## **INFORME DE EVALUACIÓN DE OFERTAS SOBRE A - EXPEDIENTE 15/24:**

SERVICIOS DE REDACCIÓN DEL PROYECTO INTEGRADO DE OBRA Y DE ACTIVIDADES DE LA AMPLIACIÓN Y REFORMA PARCIAL DE LA SEDE UNIVERSITARIA DE MENORCA DE LA UNIVERSITAT DE LES ILLES BALEARS.

Figura 1. Detalle de la planta piso tipo y la sección longitudinal (escala 1:100) en la lámina 2/2 de la documentación presentada por el licitador

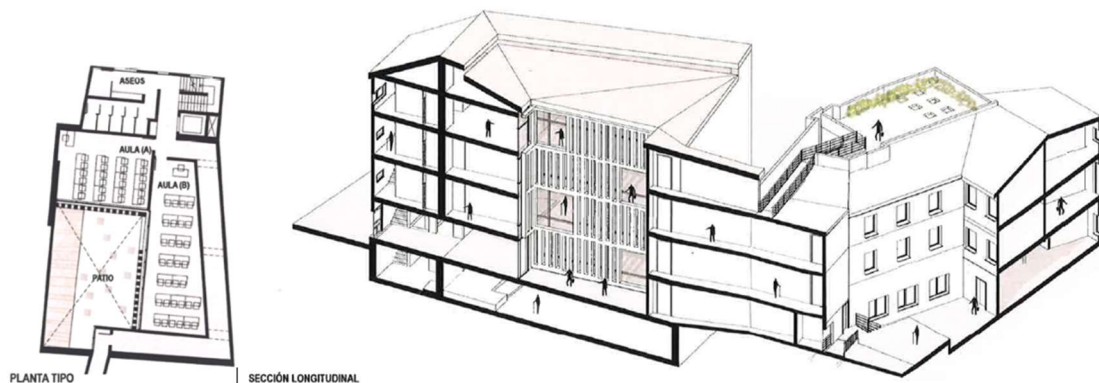
**Atendiendo a la propuesta presentada por el licitador, se comprueba que ésta, no justifica la ocupación parcial en las plantas piso de todo el fondo edificable de la parcela en uno de sus lados, incumpliendo así, las estipulaciones descritas en la declaración de interés autonómico.**

En la documentación gráfica se propone una distribución de planta en forma de L que ocupa todo el fondo edificable de la parcela en uno de sus lados, como se muestra en la Figura 1.

En la propuesta presentada no se justifica la ocupación parcial en plantas piso de todo el fondo edificable de la parcela en uno de sus lados y por ello se considera a la propuesta como inadecuada.

Figura 3. Detalle de la planta piso tipo en PLANTA TIPO\_P1°-P2°-P3° (escala 1:100) en la lámina 2/2 de la documentación presentada por el licitador.

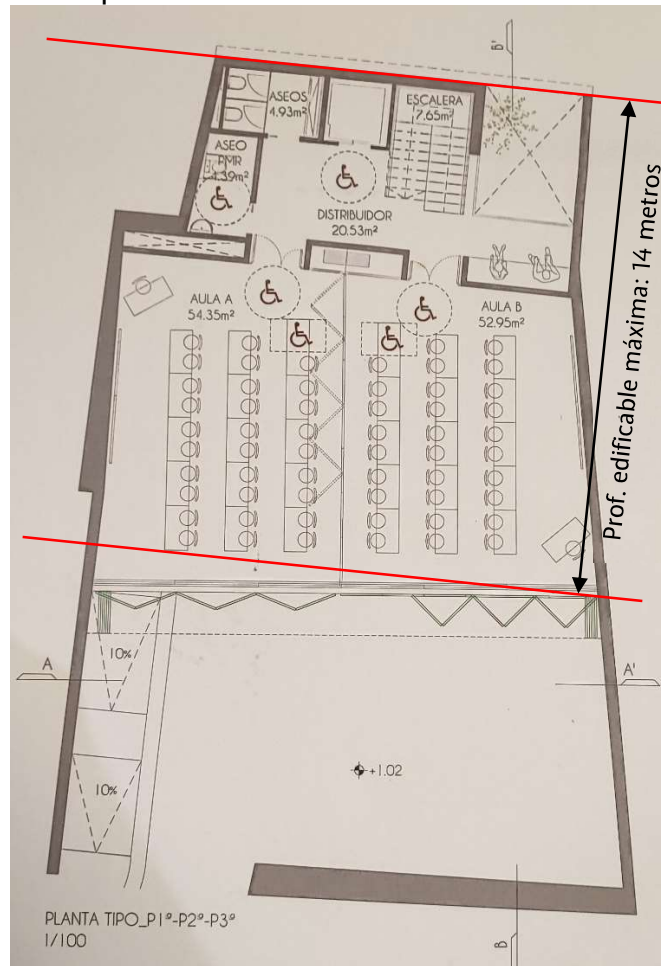
**Atendiendo a la propuesta presentada por el licitador, se comprueba que ésta, no justifica la ocupación en las plantas piso de una dimensión superior a la profundidad edificable máxima (14,00 metros), incumpliendo así, las estipulaciones descritas en la declaración de interés autonómico.**

En la documentació gràfica se proposa una distribució que supera en plantes piso la dimensió de la profunditat màxima edificable, com es mostra en la Figura 3, estipulada en la declaració de interès autonòmic en una longitud de 14,00 metres desde la alineació de la parcel·la.

En la propuesta presentada no se justifica la ocupación en las plantas piso de una dimensión superior a la profundidad edificable máxima (14,00 metros), y por ello se considera a la propuesta como inadecuada. Por todo lo expuesto y, dado que no se cumple lo establecido en los puntos 3.2 y 3.3 del PPT, se propone la exclusión de esta oferta.

Figura 4. Detalle de la planta piso tipo en PLANTA PRIMERA TIPO (escala 1:100) en la lámina 1/2 de la documentación presentada por el licitador.

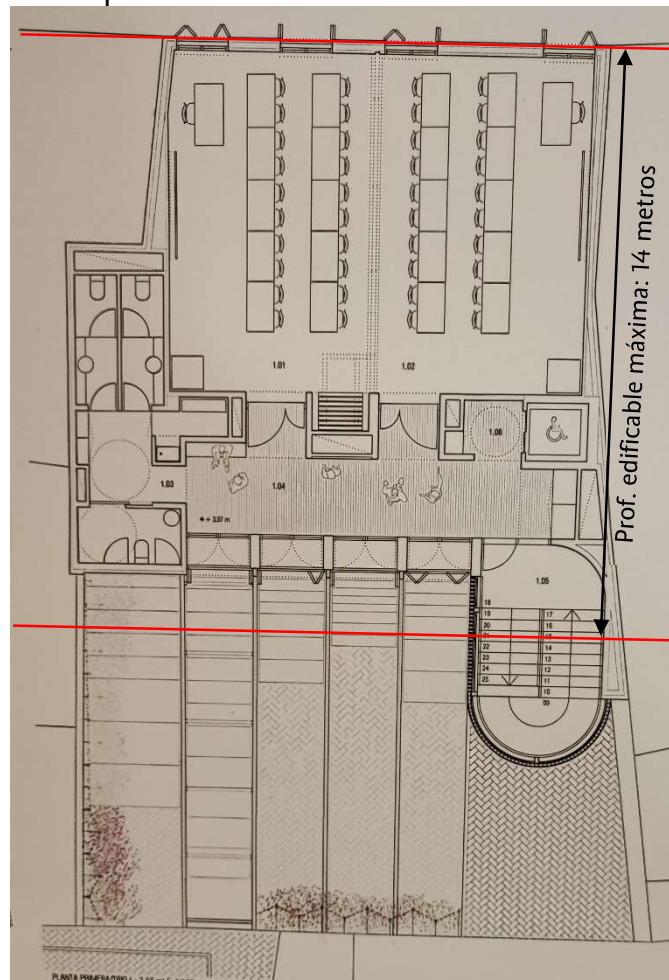
**Atendiendo a la propuesta presentada por el licitador, se comprueba que ésta, no justifica la ocupación en las plantas piso de una dimensión superior a la**

**profundidad edificable máxima (14,00 metros), incumpliendo así, las estipulaciones descritas en la declaración de interés autonómico.**

En la documentación gráfica se propone una distribución que supera en plantas piso la dimensión de la profundidad máxima edificable, como se muestra en la Figura 4, estipulada en la declaración de interés autonómico en una longitud de 14,00 metros desde la alineación de la parcela.

En la propuesta presentada no se justifica la ocupación en las plantas piso de una dimensión superior a la profundidad edificable máxima (14,00 metros), y por ello se considera a la propuesta como inadecuada. Por todo lo expuesto y, dado que no se cumple lo establecido en los puntos 3.2 y 3.3 del PPT, se propone la exclusión de esta oferta.

Figura 5. Detalle de zona de acceso a la planta baja por calle Costa de'n Macari nº 6 en PLANTA BAJA (escala 1:200) en la lámina 1/2 de la documentación presentada por el licitador

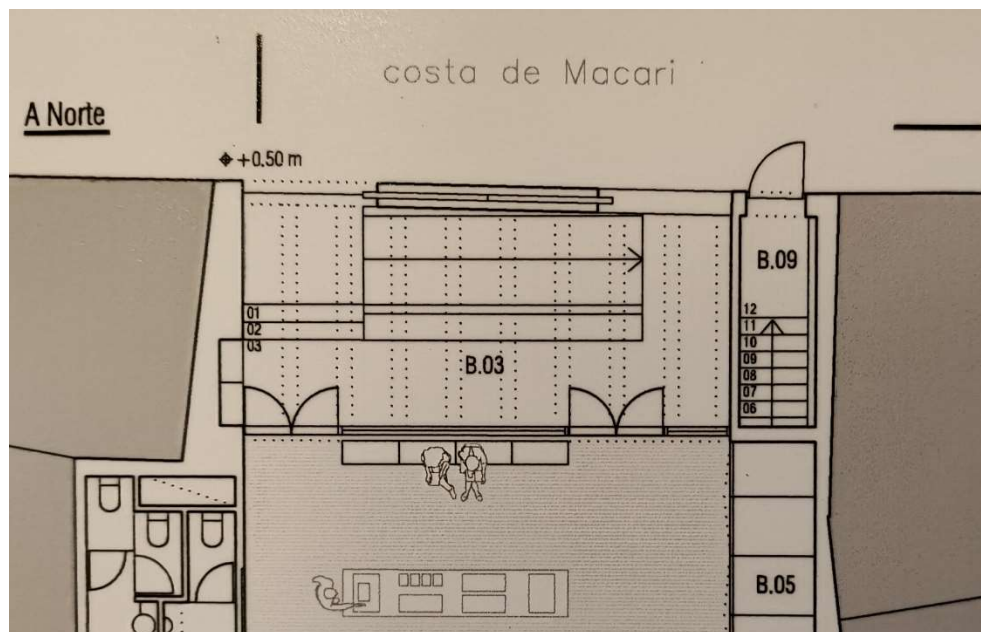
**Atendiendo a la propuesta presentada por el licitador, se comprueba que esta no justifica una solución de acceso que cumpla con las condiciones de accesibilidad universal a la parcela donde se ubicará el edificio, desde la calle Costa de'n Macari nº6.**

En los planos de vista en planta de la planta baja el acceso representado no es accesible. En primer lugar, se pretende acceder al edificio, desde la acera existente a través de un espacio con una dimensión aproximada de 2,00 m, hasta una primera plataforma de acceso. En este punto no se indican las cotas de nivel ni de la acera existente, ni de dicha plataforma de acceso, suponiendo que, según la documentación gráfica que se muestra en la Figura 5, la cota de acceso es común entre la acera y la plataforma.

Este supuesto es erróneo, ya que, en el ámbito del acceso al edificio, de aproximadamente 2,00 m, existe un desnivel longitudinal de 0,29 m aproximadamente (perpendicular al sentido de circulación del acceso al edificio), por todo ello, para crear un acceso accesible siempre será necesario el desarrollo de una rampa, que no ha sido representada en ningún caso en la documentación gráfica adjunta, como se muestra en la Figura 5.

En la documentación aportada por el licitador, no se detalla ni se justifica adecuadamente (ni gráficamente ni mediante descripción en la memoria escrita) una solución accesible del acceso a la parcela donde se ubicará el edificio, la cual debe dar solución a las características particulares del vial desde donde se accede a la parcela, descritas en el PPT.

Figura 6. Detalle de zona de acceso a la planta baja por calle Costa de'n Macari nº 6 en PLANTA BAJA (escala 1:100) en la lámina 2/2 de la documentación presentada por el licitador

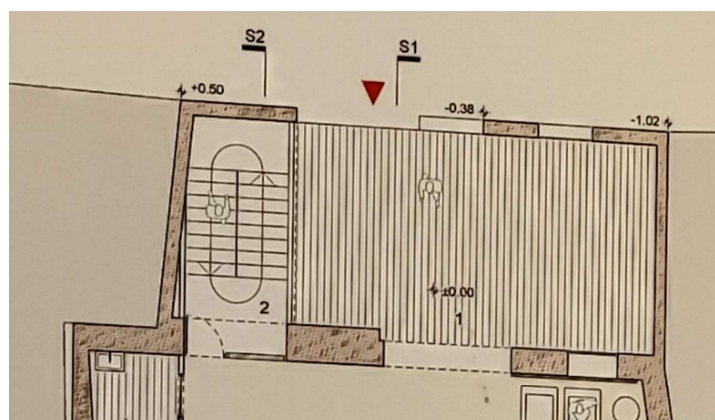
**Atendiendo a la propuesta presentada por el licitador, se comprueba que esta no justifica una solución de acceso que cumpla con las condiciones de accesibilidad universal a la parcela donde se ubicará el edificio, desde la calle Costa de'n Macari nº6.**

- En los planos de vista en planta de la planta baja el acceso representado no es accesible. Se propone un acceso con un ámbito de 4,00 m de ancho, en dicho ámbito existen dos zonas, una primera zona sin representación gráfica de ningún escalón y/o rampa, con una distancia de 2,60 m aproximadamente, y una segunda zona con la representación de dos escalones. En el caso de la primera zona, indicada anteriormente, sin haber representado gráficamente ningún tipo de rampa, se supone que el acceso accesible se realiza a través de dicho espacio situado a una cota común tanto en la acera existente como en la plataforma de acceso a la parcela donde se ubicará el edificio. Este supuesto es erróneo, ya que, en el ámbito del acceso al edificio, sin escalones, de aproximadamente 2,60 m, existe un desnivel longitudinal de 0,37 m aproximadamente (perpendicular al sentido de circulación del acceso al edificio), por todo ello, para crear un acceso accesible siempre será necesario el desarrollo de una rampa, que no ha sido representada en ningún caso en la documentación gráfica adjunta, como se muestra en la Figura 6.

Figura 7. Detalle de zona de acceso a la planta baja por calle Costa de'n Macari nº 6 en SECCIÓ LONGITUDINAL 1 (escala 1:100) en la lámina 2/2 de la documentación presentada por el licitador

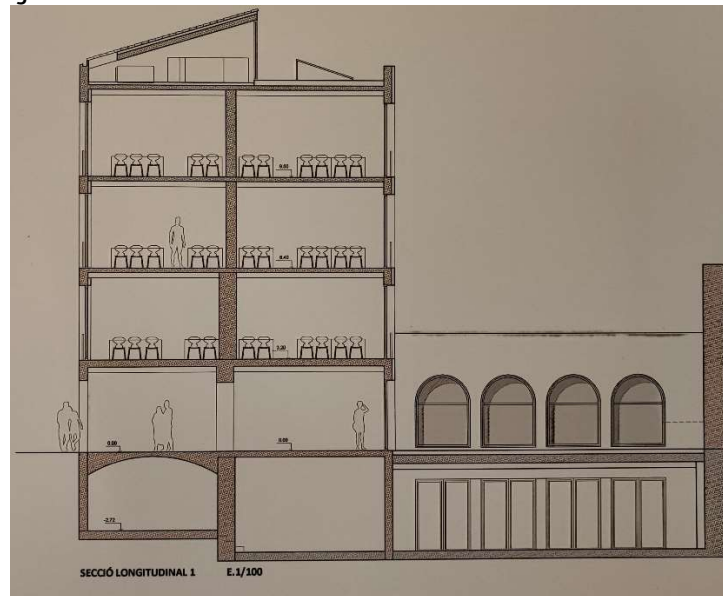
- En el detalle de la sección longitudinal 1 se representa un acceso que comparte cota de nivel entre la acera de la calle Costa de'n Macari y la plataforma de acceso al edificio (+/- 0.00 m), como se muestra en la Figura 7.

Este supuesto es erróneo, ya que, en la intersección por donde se grafía la sección longitudinal S1, la acera de la calle Costa de'n Macari tiene una cota de nivel de -0,22 m, aproximadamente. Además, en la sección longitudinal S1 debería grafarse los dos escalones que se representan en el plano de vista en planta baja.

En la documentación aportada por el licitador, no se detalla ni se justifica adecuadamente (ni gráficamente ni mediante descripción en la memoria escrita) una solución accesible del acceso a la parcela donde se ubicará el edificio, la cual debe dar solución a las características particulares del vial desde donde se accede a la parcela, descritas en el PPT.
